敦賀発電所2号炉  
敷地の地形, 地質・地質構造

敷地内のD-1トレンチ内に認められるK断層の活動性及び  
原子炉建屋直下を通過する破砕帯との連続性の  
評価方針と評価概要

令和5年10月6日  
日本原子力発電株式会社

## 敦賀発電所2号炉 敷地の地形，地質・地質構造に関するコメント【本日説明分】

# 1. K断層の活動性評価方針と評価概要

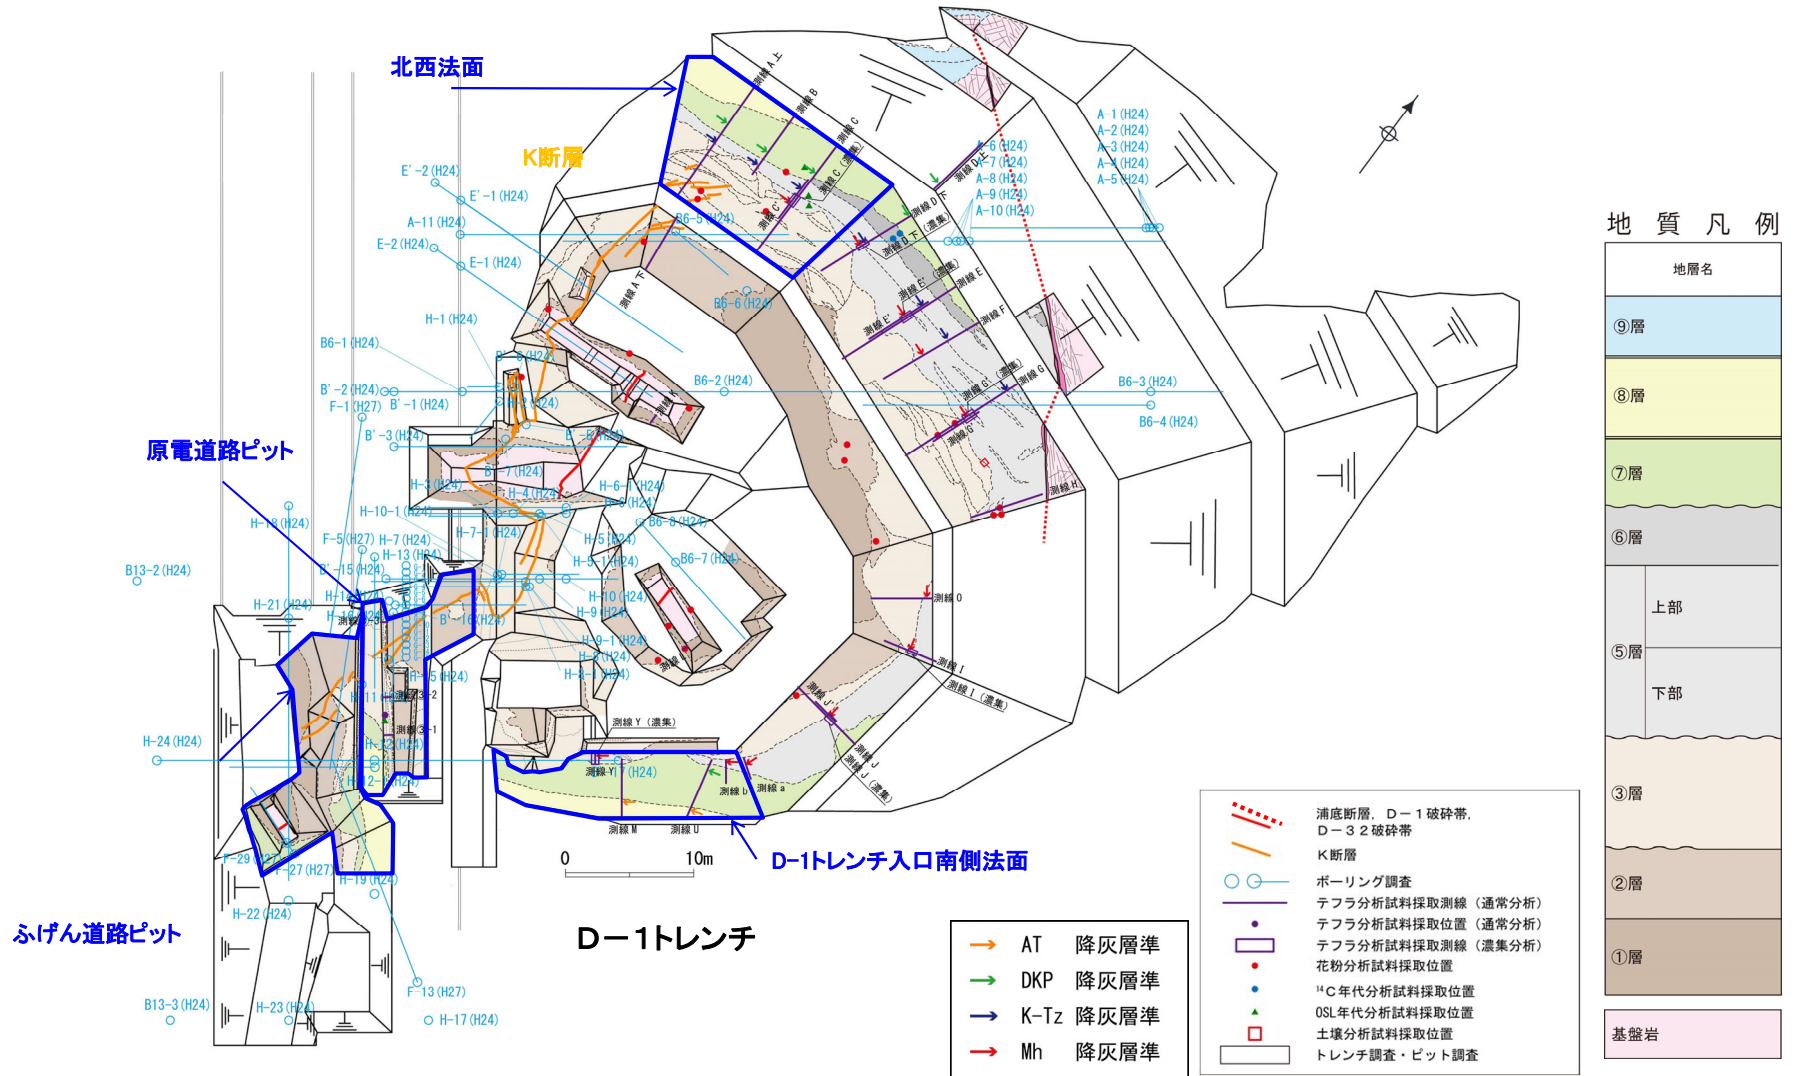
No.	日付	回次	コメント内容	回答骨子	当該頁
57	令和5年 9月22日	第1187回 審査会合	K断層の活動性・連続性の評価方針と検討の流れについて，事業者の作業手順となっていることから，新規制基準に適合すると判断した論理構成とその根拠を明確にした資料で説明すること。(資料1-3)	K断層の活動性・連続性評価の評価方針と検討の流れについて，事業者の作業手順となっている部分について，新規制基準に適合すると判断した根拠となる調査結果について追記した。また，作業手順と読み取れてしまう表現を見直した。 (本日ご説明)	本資料

- D-1トレンチに分布する地層は、下位より①層~③層及び⑤層~⑨層の地層に区別される。
- 北西法面では、③層について、a層~o層に区分した。
- 原電道路ピット及びふげん道路ピット付近に分布する③層は、下位より、A層、B層、C層(C1~C3)及びD層(D1~D3)に区別される。  
(2-6~2-13,2-88~2-97,2-76頁※)

- ⑨層:MIS2以降に堆積
- ⑧層:MIS3とMIS2の境界付近に堆積
- ⑦層:MIS3~4に堆積
- ⑥層:MIS5a~5b
- ⑤層上部:MIS5c
- **⑤層下部:MIS5eに堆積**
- ③層以下:MIS6以前に堆積  
(2-7,2-15~2-41頁※)

- K断層は北西法面からふげん道路ピット中央付近まで連続して認められる。
- 走向は主としてN-S~NNE-SSW方向であるが、D-1トレンチ1-1ピットの底盤付近において局所的に走向はNW-SE方向となる。
- 傾斜は中~高角度の西傾斜である。
- 最新活動時の変位センスはいずれの破砕部も逆断層成分が卓越する。  
(2-46~2-79頁※, 補足説明資料1,2)

- 北西法面  
K断層は、美浜テフラの降灰層準が認定され、OSL年代測定結果が126±5kaである⑤層下部の下位層準にある③層中のk層に変位・変形を与えておらず、後期更新世以降の活動が認められない。
- 原電道路ピット東向き法面及びふげん道路ピット東法面  
原電道路ピットの③層のD1層、D2層及びD3層は、MIS6以前に堆積した地層と判断され、K断層は少なくともMIS6以前に堆積したD3層に変位・変形を与えていないことが下位層との明瞭な傾斜不整合関係から確認でき、後期更新世以降の活動が認められない。  
(2-98~2-127頁※)
